Fecha: 2013-02-12 16:48:10 Dep. 2020 DIR.NUEVASCR
Tra. 11 PATENTEIYII Eve: 378 FASENACIONALI
Act. 523 RESPUESTA Folios: 13

Re: PI.-NESTEC S.A.-Solicitud de Patente de Invención en Fase Nacional PCT para "UN SISTEMA DE CIERRE CON UN COMPARTIMIENTO INTERNO QUE SE CIERRA MEDIANTE UNA MEMBRANA".-Clase B65D 51/28.-Expediente número 10-103.436-

FIG. 2

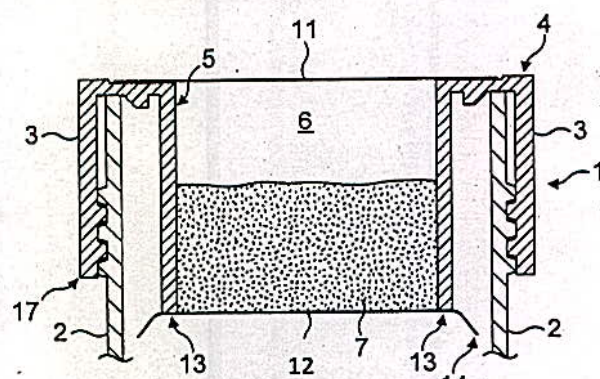
A este respecto, me permito manifestar que a fin de superar una objeción realizada por el señor Examinador en su concepto técnico No. 17409, y de subsanar un error tipográfico involuntario cometido al momento de la preparación del texto de la solicitud, es deseo del solicitante modificar la figura 2 actualmente presentada para la solicitud en estudio cambiando el número de referencia 8 allí mostrado por el número de referencia 12.

- El señor Examinador señala que la reivindicación 5 carece de claridad pues menciona una "*membrana inferior despegable 12*" que no aparece referenciada en los dibujos.

Esta modificación se realiza con la única intención de dar mayor claridad y coherencia al texto de la presente solicitud al poner la figura 2 de conformidad con su descripción presentada en la página 16 de la memoria descriptiva actualmente presentada.

Adicionalmente, esta modificación está de acuerdo con el paralelo hecho en la reivindicación 7 entre la membrana inferior despegable (12) que debe aparecer en la figura 2, y la pared inferior (8) de la figura 1 que se describe en la página 14 del texto de la descripción actualmente presentado para la solicitud, en donde dicha pared inferior (8) aparece en la figura 1 en la misma posición en donde la membrana inferior despegable (12) debe estar en la figura 2.

Acatando este señalamiento me permito manifestar que en virtud a la modificación realizada a la figura 2 de la presente solicitud, tal como se expuso anteriormente, dicha objeción queda completamente superada toda vez que la figura 2 modificada muestra el elemento referenciado con el número 12 y que corresponde a una membrana inferior despegable.
